Mission régionale d'autorité environnementale

**Avis sur un projet d'installation d'une centrale photovoltaïque au sol sur des surfaces agricoles à Juvancourt (10) porté par la société CPV SUN 40**

n°MRAe 2024APGE129

**Figure 3: Plan de masse du projet**

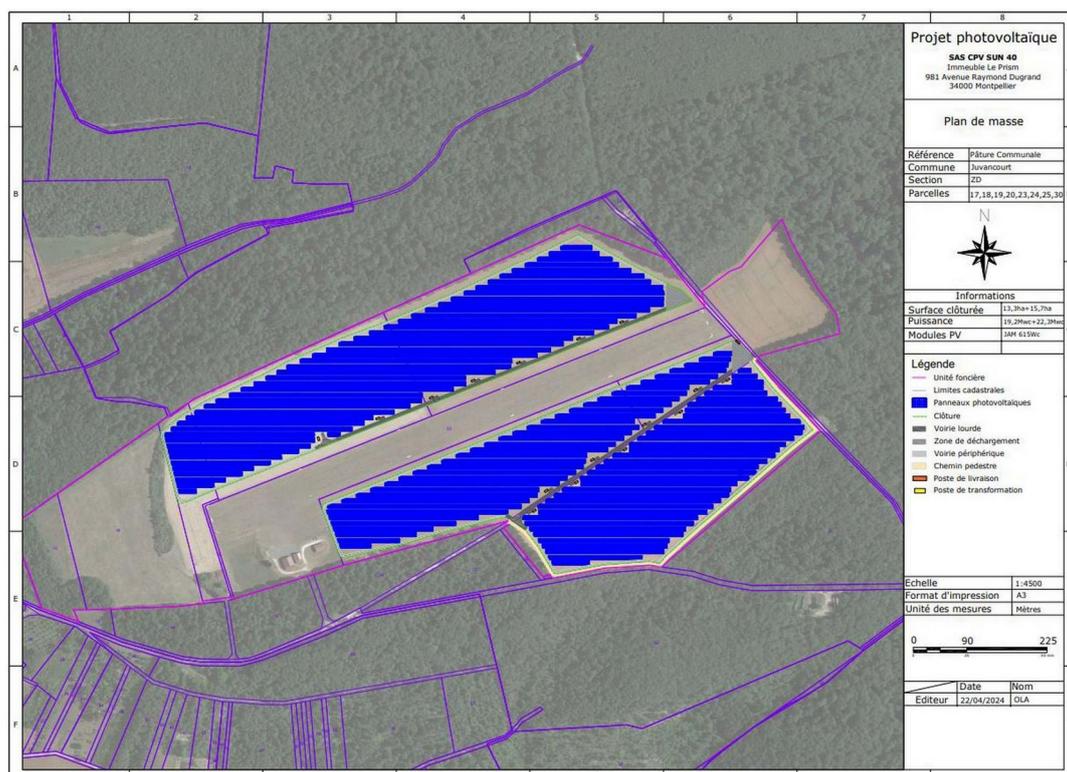
La centrale projetée a une puissance de 41,4 MWc<sup>9</sup>, (mégawatt crête), avec 67 338 modules photovoltaïques à base de silicium cristallin, de 1 poste de livraison, de 16 postes de transformation, d'onduleurs, d'une clôture de 2 mètres de haut, de pistes d'accès, de 1 réservoir d'eau de 120 m<sup>3</sup> sur lequel peut s'appuyer le service départemental d'incendie et de secours en cas d'incendie. Les structures porteuses, en acier, sont orientées sud et inclinées à environ 15° pour un rendement optimal. Elles sont fixées par des pieux battus dans le sol (ce sujet a interrogé l'Ae et est traité au paragraphe 2.3 ci-après). Le point le plus bas des panneaux est situé à environ 1,10 m du sol et à 3 m au point le plus haut. Les rangées de modules sont espacées de 2,5 mètres.

Concernant la protection contre les risques d'incendie en forêt qui s'accroissent avec le changement climatique, l'Ae relève la mise en place d'une bande pare feu d'une largeur minimale de 10 m à partir des lisières boisées. L'Ae relève que le site du projet est entouré d'espaces boisés pour l'essentiel de son périmètre. En regard de cette situation, la distance proposée pour le pare-feu est faible par rapport à celle habituellement pratiquée pour ce type d'installation sur la base de préconisation des SDIS.

**L'Ae recommande au pétitionnaire de maintenir une distance minimale de 50 m pour la bande pare-feu par rapport aux lisières boisées, en tout état de cause de respecter la distance qui sera demandée par le SDIS.**
